Consulta Pública MME nº 123/2022

Objetivo: apresentar a proposta de configuração de referência, as premissas, a metodologia e os critérios detalhados no Relatório elaborado pelos representantes da Empresa de Pesquisa Energética – EPE e do Ministério de Minas e Energia – MME, que define a abrangência da revisão ordinária de garantia física de energia a ser realizada em 2022 para início de vigência em 01 de janeiro de 2023.

O presente documento traz as contribuições da empresa **SPIC Brasil** em atenção à Consulta Pública do MME nº 123/2022, que tem como objetivo discutir com os agentes os fundamentos para a revisão ordinária de garantia física de energia a ser realizada em 2022 para início de vigência em 01 de janeiro de 2023.

Figura 135 - Variação de carga crítica para se atender ao Critério de Garantia de Suprimento - casos derivados do GF Eletrobras.

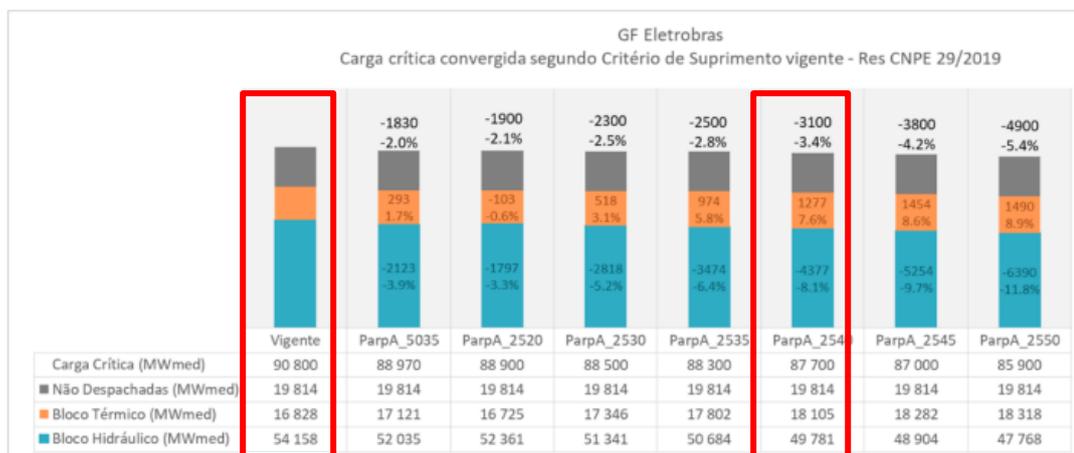
Em contrapartida, para as usinas hidrelétricas que passarão pela 2ª ROGF, a GF por bloco hidráulico atribuída ao MRE é de no máximo 49,78 GWmed, considerando o mesmo deck de dados utilizados para a GF Eletrobrás (CVaR(25,40), PAR(p)-A e CME R\$190/MWh), de acordo com o Relatório Técnico GT Metodologia CPAMP nº 01-2022 apresentado pela CCEE. Ressalta-se que, os valores destacados e referenciados foram retirados do Relatório Técnico GT Metodologia CPAMP nº 01-2022, disponibilizado durante a CP MME 121/2022, conforme exposto abaixo.

Assim, caso seja adotado um bloco hidráulico diferente do calculado para subsidiar a definição dos montantes de Garantia Física das usinas da Eletrobras, essa hipótese seria extremamente prejudicial para as demais usinas integrantes do MRE, uma vez que o bloco hidráulico da Eletrobras seria aproximadamente 8% superior em comparação ao das usinas hidrelétricas que passarão pela 2ª ROGF. Em complemento, destaca-se que o total de GF do conjunto de usinas da Eletrobras é de aproximadamente 14 GWmed, representando cerca de 25% da GF total do MRE.
